Mémoire en réponse à l'avis de la MRAE

Avis délibéré en date du 12 décembre 2019 de la Mission régionale d'autorité environnementale d'Île-de-France sur le projet d'extension, de réaménagement et de prolongation d'exploitation de la carrière de gypse de la butte de Cormeilles-en-Parisis (95)

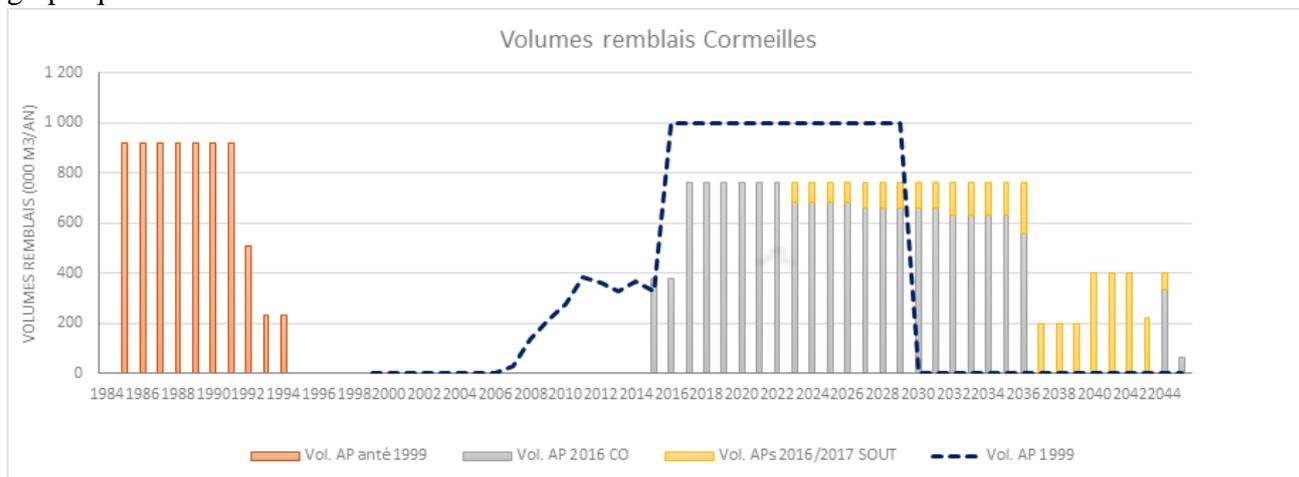
2. §3.4. Projet et programme de travaux : « Pour la MRAE, le projet conduira à :

- **Augmenter d'environ 4 millions de m³ le volume total de remblais à apporter sur le site à compter de 2016 (point (a)) ;**
- **Diminuer le rythme de remblaiement annuel d'environ un tiers par rapport à ce que prévoyait l'arrêté de 1999, tout en le doublant quasiment (entre 2021 et 2035) par rapport au rythme de remblaiement de 2015 (point (b)) ;**
- **Retarder d'environ 15 ans l'échéance de remblaiement définitif et d'autant l'échéance de la remise en état pour de l'ouverture complète au public du site (point (c)). »**

Cette présentation de la MRAE prête à confusion, faute de distinguer les périmètres d'exploitation considérés. Si les données présentées sont exactes en valeur absolue, elles ne prennent pas en compte que la demande d'autorisation porte à la fois sur l'extension de l'exploitation de la carrière de gypse en souterrain et sur le remblaiement du périmètre à ciel ouvert. Il en résulte que sont comparés des volumes de remblais pour des périmètres qui ne sont pas équivalents, ce qui ne permet pas d'appréhender la réalité de l'évolution des volumes en jeu.

- (a) Ainsi, s'agissant du périmètre à ciel ouvert, le projet ne conduit pas à augmenter d'environ 4 millions de m³ le volume de remblais, mais au contraire à le diminuer d'environ 10 % en passant de 15,0 millions de m³ de vide à combler à 13,7 millions de m³. Rappelons que ce scénario avait été acté par le Comité de pilotage présidé par le Sous-Préfet d'Argenteuil avec les élus et associations, le 7 novembre 2011.
- (b) S'agissant du rythme de remblaiement, outre l'écart de périmètre de comparaison, il est important de rappeler que l'histoire du remblaiement de la carrière à ciel ouvert de Corneilles suit les différents arrêtés et les différents phasages autorisés. Le référentiel de 2015 pris par la MRAE dans son observation, s'appuie sur des chiffres issus de l'arrêté préfectoral de 1999.

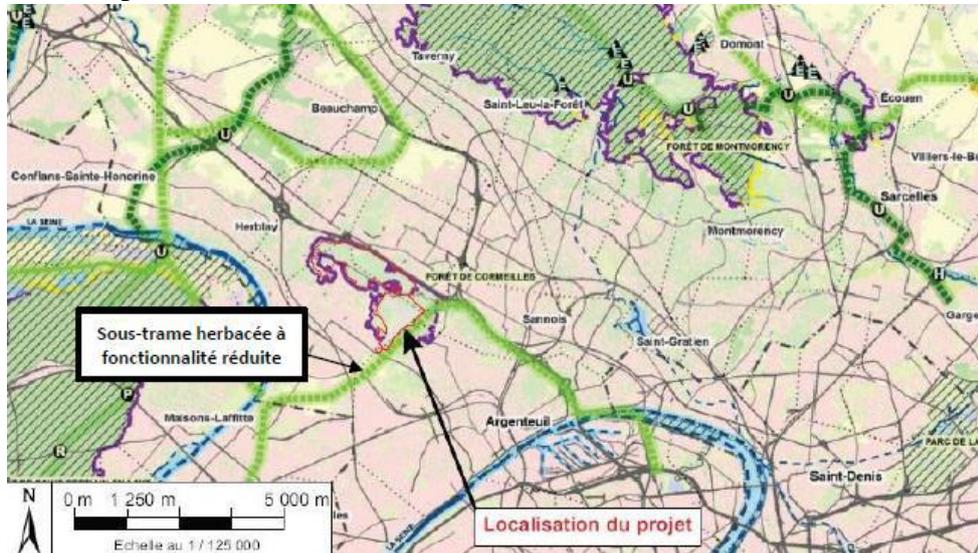
19. §4.3. Biodiversité : « L'étude d'impact doit pour la MRAE être complétée pour traiter de l'ensemble du périmètre du projet et de manière proportionnée des périmètres des autres projets participant au programme de travaux ».

Comme démontré au 3^{ème} point du présent mémoire, la notion de « programme de travaux » n'a pas vocation à s'appliquer aux aménagements extérieurs à la carrière dans le cas présent.

De plus, l'étude d'impact englobe les secteurs périphériques de la carrière, dont l'emplacement du futur giratoire, dans la « zone de proximité de 100 m », mentionnée dans le DDAE. Cependant, afin de tenir compte des évolutions des circonstances de fait survenues depuis le dépôt du DDAE, un complément à l'étude d'impact au dossier de 2016 sera annexé à la présente note.

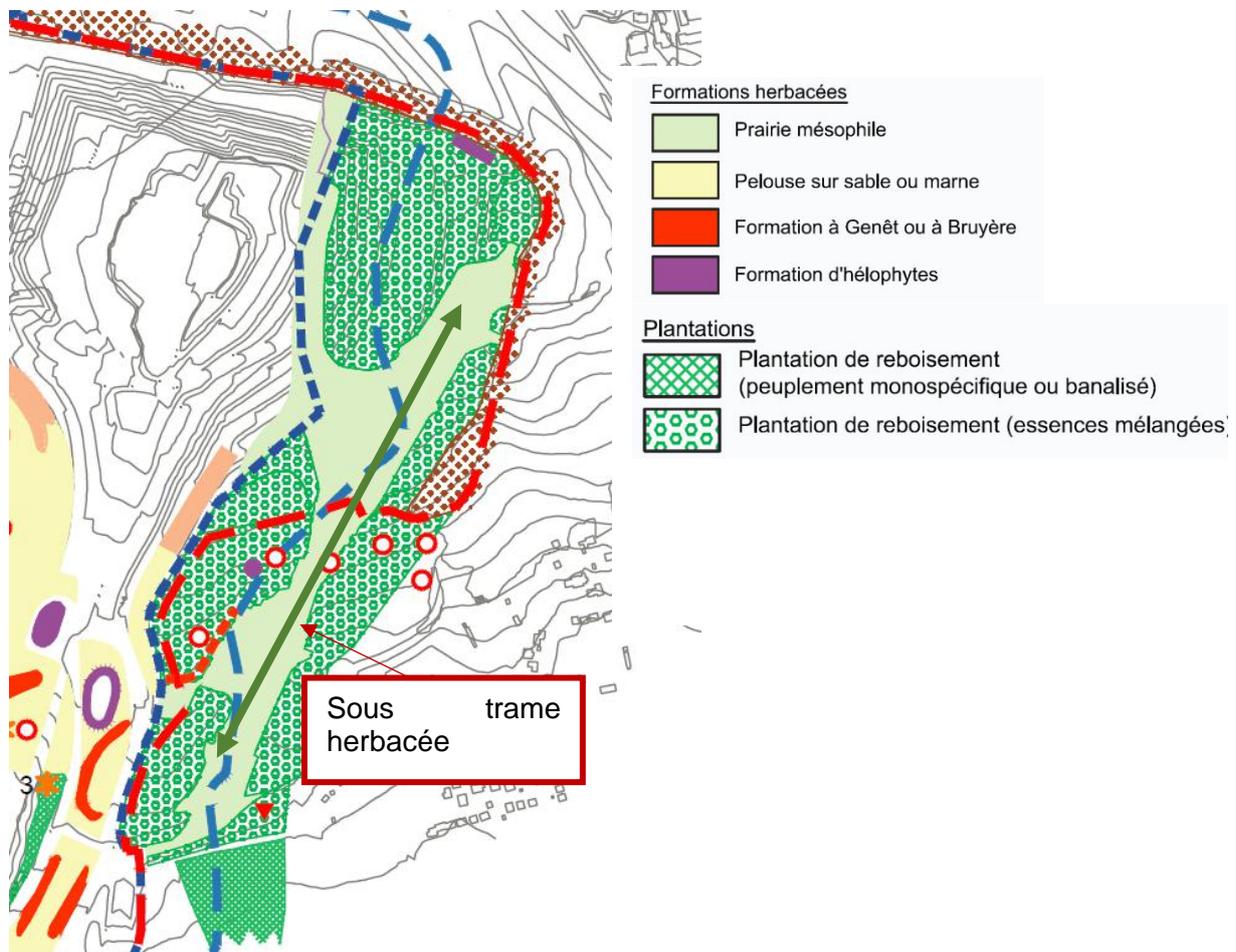
20. §4.3. Biodiversité : La MRAE indique qu' : « il faut que l'étude d'impact justifie la compatibilité du boisement avec la préservation d'un corridor à l'Est de la carrière (cf. SRCE). »

Cependant, si l'on examine dans le détail la carte du réaménagement de la carrière présentée en figure 8 de l'annexe 7 du tome 3 du DDAE, annexe nommée « Evaluation Ecologique » (voir extrait ci-dessous), cette dernière indique bien qu'une sous-trame herbacée est présente à l'est de la carrière, et forme une continuité au niveau de la partie sud-Ouest de la butte. Ce corridor apparaît sur des parties remises en état de la carrière à ciel ouvert. Ces dernières présentent deux types de formations : les prairies et les pelouses. Les boisements également créés dans le cadre du réaménagement de la carrière ne sont donc pas continus.

De même, la figure 83 de l'étude d'impact du DDAE montre une carte de l'état des lieux de la remise en état de la carrière à ciel ouvert en mars 2014. La continuité herbacée (plaine ouverte) est bien visible. La sous trame herbacée, issue des opérations de remise en état de la carrière à ciel ouvert, est donc bien conservée.
